# 磯辺茂呂町線 3工区 計画平面図

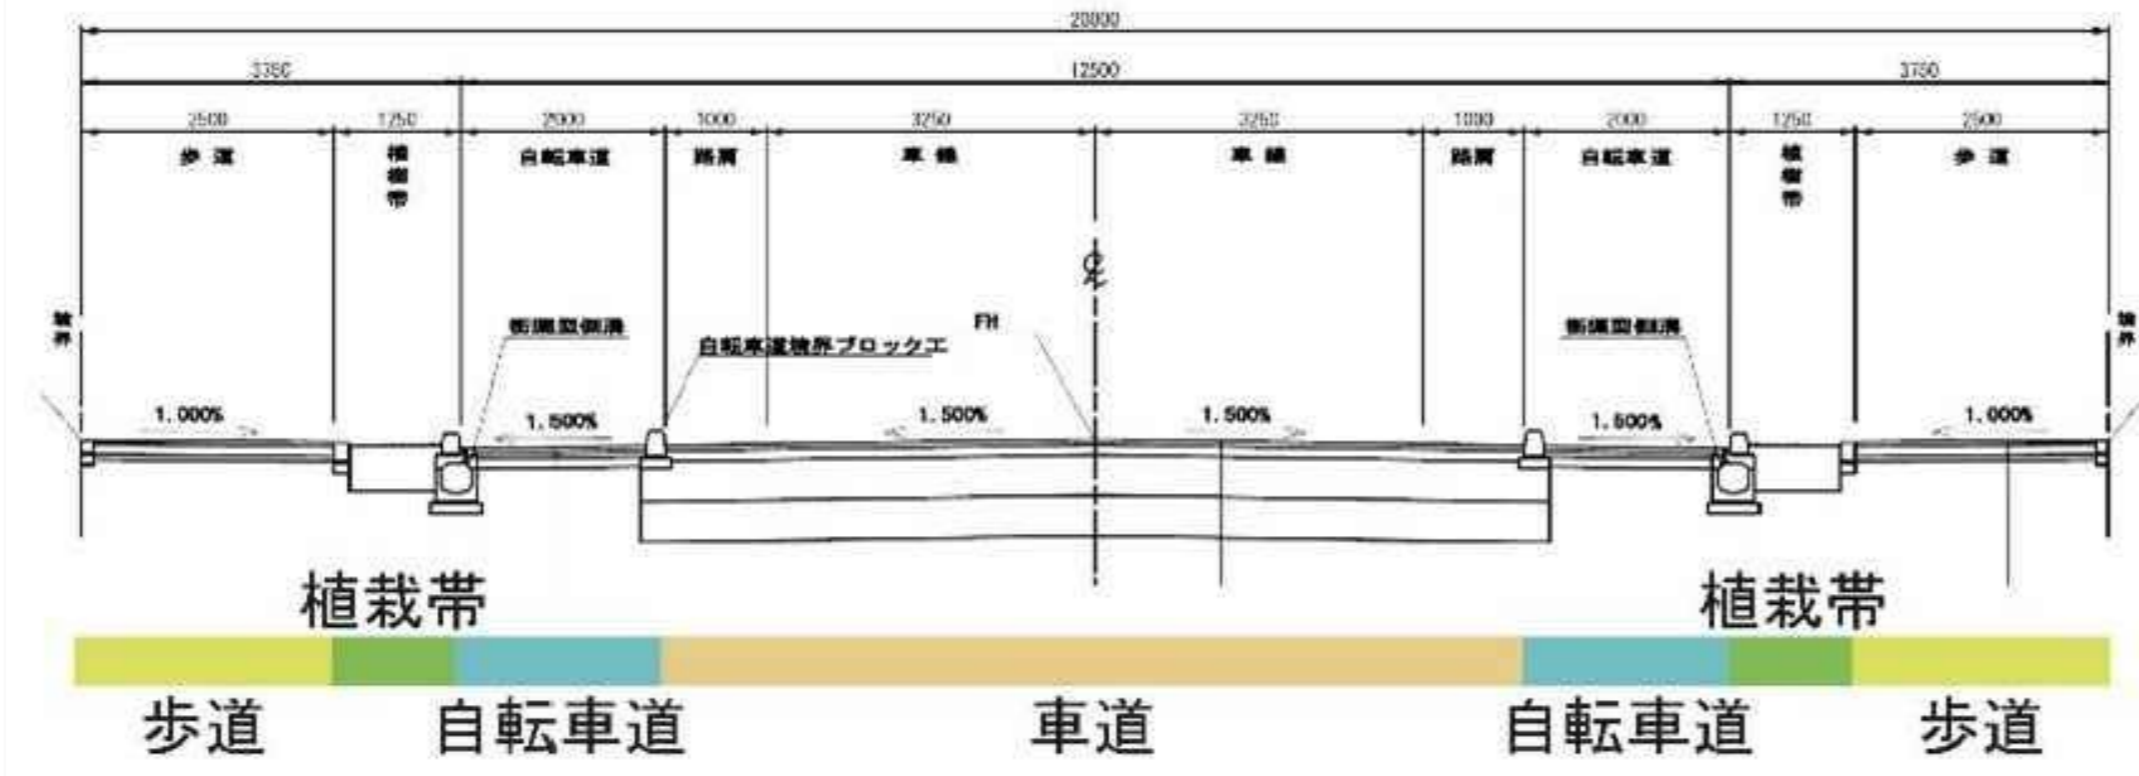
子どもや高齢者の行き来を考慮すると2つの交差点が離れすぎているため、その間に3本程度の横断歩道を設けるべきではないか。横断歩道は1箇所のみなのか。複数あった方がよいという要望が出ると思う。

3工区は約500mの距離があるため、最適な場所で横断歩道の設置は必要と考えます。みなさまからご意見をいただき、今後、警察と協議していきます。
